# Rekonstrukce mostu v km 39,019 Středokluky – Podlešín (Zákolany)

Připomínky k zápisu z místního šetření dne 3.6.2021 v Zákolanech

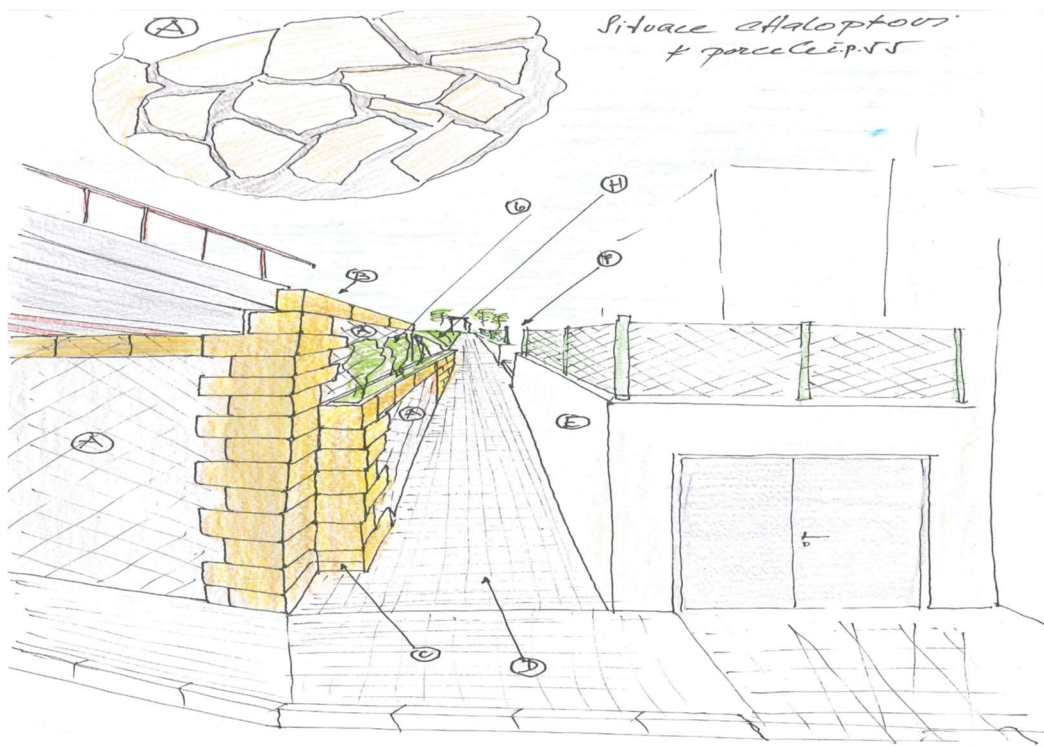
*Nároží opěr bude obloženo bosází z tvrdšího hrubozrnného pískovce s hrubým povrchem upraveným špicováním s hladkým okrajem u všech spár. Na nárožích s ostrým úhlem bude zkosení se stejnou povrchovou úpravou. Spáry jsou hladké a rovné. Kameny jsou položeny na vazbu. Opuka není vhodná.*

*Plošné obložení bude z kamene lomového, pravidelného i nepravidelného bez pravidelných spár. Kámen bude bulžník nebo čedič.*
